WICHTIG! Garrett warnt vor EINBAUFEHLER

TurboNews TN2019-012

Welche **Bolzen** verwenden?

WARNHINWEIS von Garrett ...

Konfigurationen der Hochdruckstufe

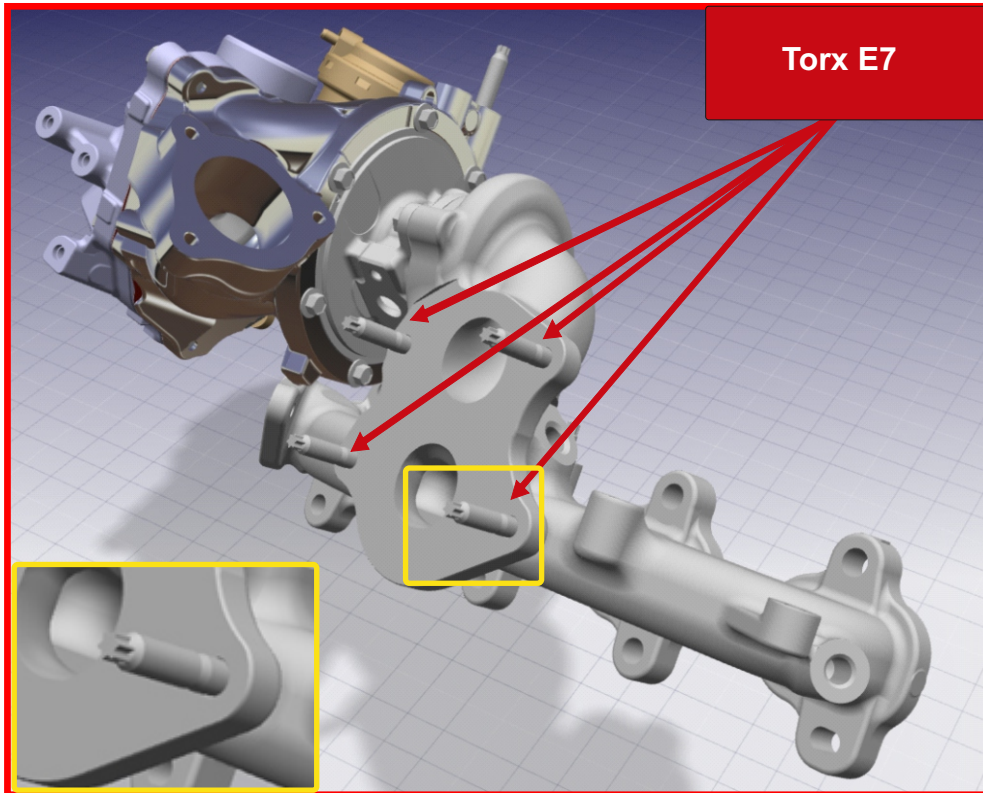
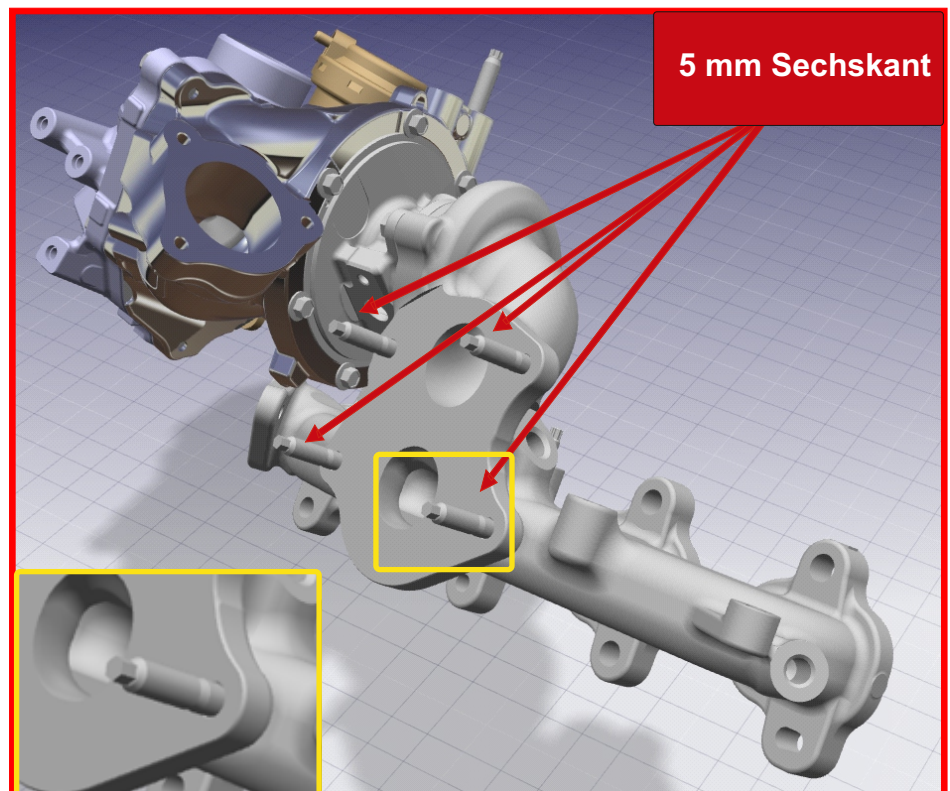
Die ältere Ausführung dieses Turbos der Hochdruckstufe trägt die Artikel-Nr. 821943-0002 (identisch zur After-Market Nr. 821943-5002S).

Hier wurden die Turbolader im Gegenflansch-Bereich zum Turbinenbypassventils des Niederdruckladers mit

4 Bolzen mit E7-Torx Kopf ausgestattet.

Diese sind passend zu der ursprünglichen, nun veralteten Ausführung der Niederdruckstufe.

Die aktuelle, neuere Ausführung der Hochdruckstufe mit der Artikel-Nr. 821943-0003 (identisch zur After-Market Nr. 821943-5003S) wurden Gegenflansch-Bereich zum Turbinenbypassventils des Niederdruckladers mit

4 Bolzen mit 5 mm Sechskant Kopf ausgestattet.

Diese sind passend zur nun neuen und aktuellen Ausführung der Niederdruckstufe.

Hier müssen die alten **Stehbolzen mit E7-Torx Kopf entfernt werden** und gegen die neue Version mit **5mm Sechskant Kopf ersetzt werden**. Sie finden diese, wie auch die passende Dichtung in Garrett Bolzen&Dichtungs-Kit mit der **Artikel-Nr. 887588-0001**. **Bolzen bitte mit 12 - 17 NM anziehen**.

Hier müssen die alten **Stehbolzen mit E7-Torx Kopf verwendet werden**, bitte mit 12 - 17 Nm anziehen. Die neue Version mit **5mm Sechskant Kopf** in diesem Fall **nicht verwenden**. Im Garrett-Kit mit der **Artikel-Nr. 887588-0001** finden Sie auch diese hier benötigte „alte“ Stehbolzen-Version.

Konfigurationen der Niederdruckstufe

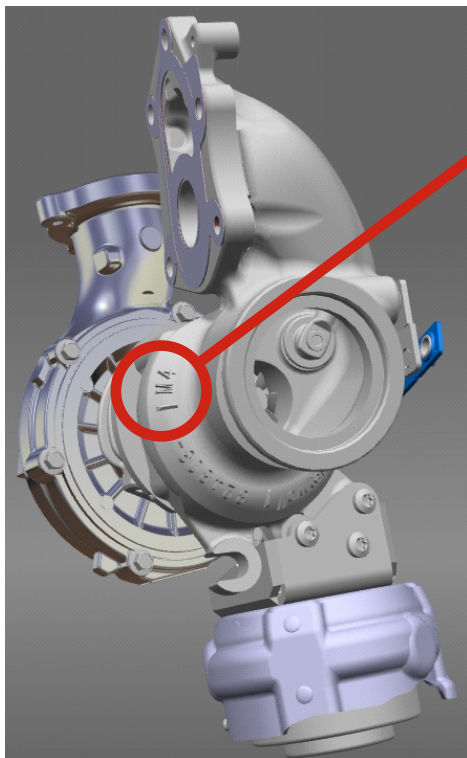
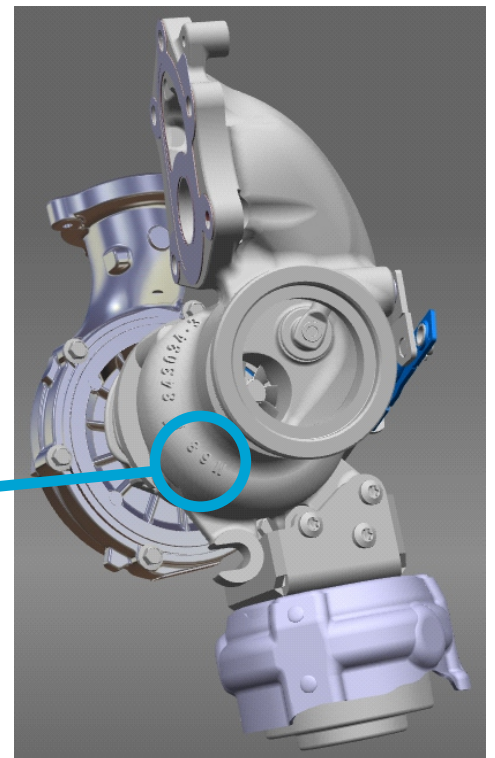
Um herauszufinden welche Version (alt oder aktuell) der Niederdruck Stufe Ihnen vorliegt, genügt ein Blick auf's Typenschild des Laders.

Steht dort einer der folgenden Ausführungs-Nrn., so handelt es sich um die **alte Version**:

Artikel Nr. **821942-0007**, **821942-0009**, oder **821942-0010**.

Die Turbolader mit einem aus dem **neueren Material** bestehenden Turbinengehäuse tragen die Nummern **821942-0011** bzw. **883861-0001**.

Ist das Typenschild nicht lesbar, so haben sie noch die Möglichkeit beide Versionen über die Gussmarken im Turbinengehäuse zu unterscheiden.

Die Turbinengehäuse der alten Ausführung tragen hierbei die Markierung „M4“.

Alle Turbinengehäuse der neuen Ausführung dieses Turboladers sind durch die Materialkennzeichnung „M68“ identifizierbar.

Hierzu beim Gegenflansch zu verwenden sind die 4 Bolzen mit **E7-Torx Kopf**

Hierzu beim Gegenflansch zu verwenden sind die 4 Bolzen mit **5 mm Sechskant Kopf**
